BELLE ETOILE ENERGIE GUYANE

Dossier d'autorisation pour l'ouvrage hydroélectrique du site de saut Belle-Etoile sur le fleuve de la Mana

DOSSIER COMPLEMENTAIRE - EN REPONSE AUX OBSERVATIONS DE
L'ADMINISTRATION

Ce mémoire reprend les demandes et observations de l'administration et apporte les éléments de réponses requis.

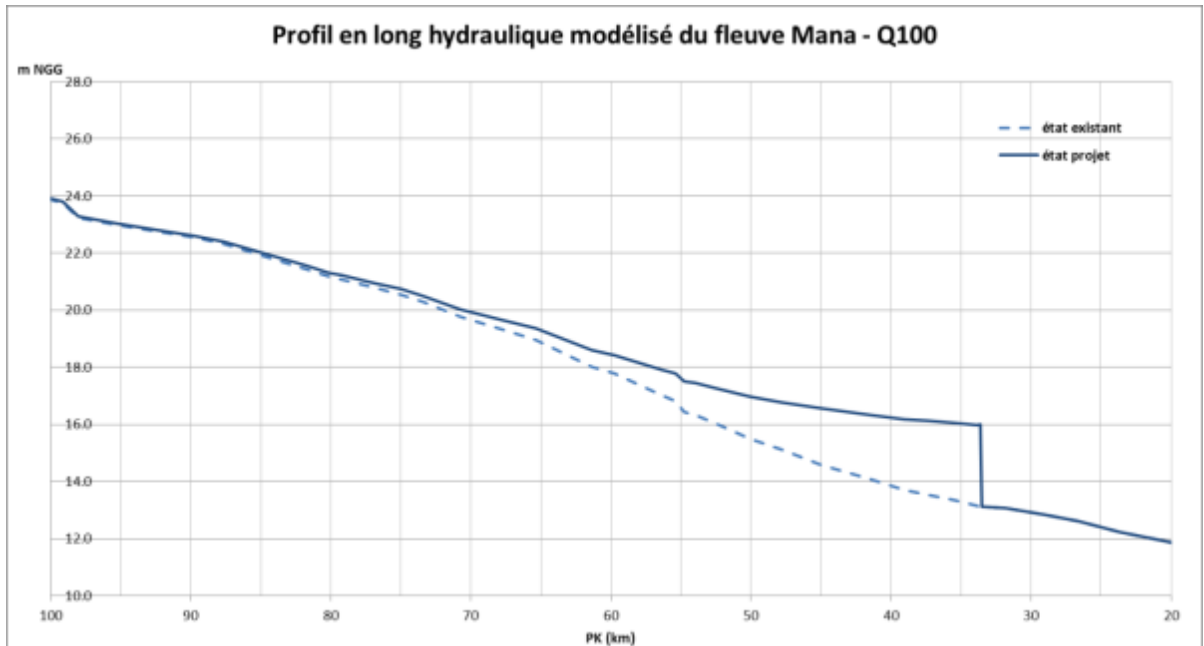
Concernant les surfaces ennoyées par la mise en place du seuil, certaines contradictions apparaissent entre le plan des terrains submergés (volume 5) et les cartes incluses dans les différentes sections 2 du volume 4. Or celles-ci font état de l'immersion partielle du Saut Tamanoir, pourtant identifié comme site remarquable (volume 4, volet 2, section 2, partie 2.2, page 3). Des précisions sont attendues sur ce point.

Pour les trois secteurs où la retenue s'étend hors du levé topographique LIDAR existant l'emprise des zones inondées a été estimée sur la base des cartes IGN au 50000^{ème}. La projection de ces zones est présentée sur le plan de la retenue, BE200 indice B, en annexe au présent rapport. La surface des zones inondées sur les trois secteurs s'étendant au-delà du levé LIDAR est estimée à 26ha. Soit une surface totale de retenue après projet de 429ha.

La présence des digues de fermeture en berges dans le prolongement du seuil déversant et calées, au niveau +17.00 m NGG, par rapport à la crue Q100 (+16.00 m NGG) plus une revanche adéquate, protège l'aval contre une potentielle inondation.

Afin d'évaluer l'effet de l'aménagement sur la retenue en crue et de le comparer à la situation actuelle de la Mana, nous avons projeté les résultats de la modélisation hydraulique de la rivière Mana sur les données topographiques disponibles ; cela à la fois en état actuel et en état projet.

L'analyse du profil en long hydraulique de la rivière Mana en état projet (Volume 7) montre qu'en crue il n'y a pas de plan d'eau horizontal en amont de l'aménagement, de même qu'en l'état actuel (Volume 3) : Le niveau dans la rivière croît en s'éloignant vers l'amont avec une pente variable. Cela rend difficile la projection du plan d'eau sur le terrain naturel afin d'estimer sa surface avec précision.
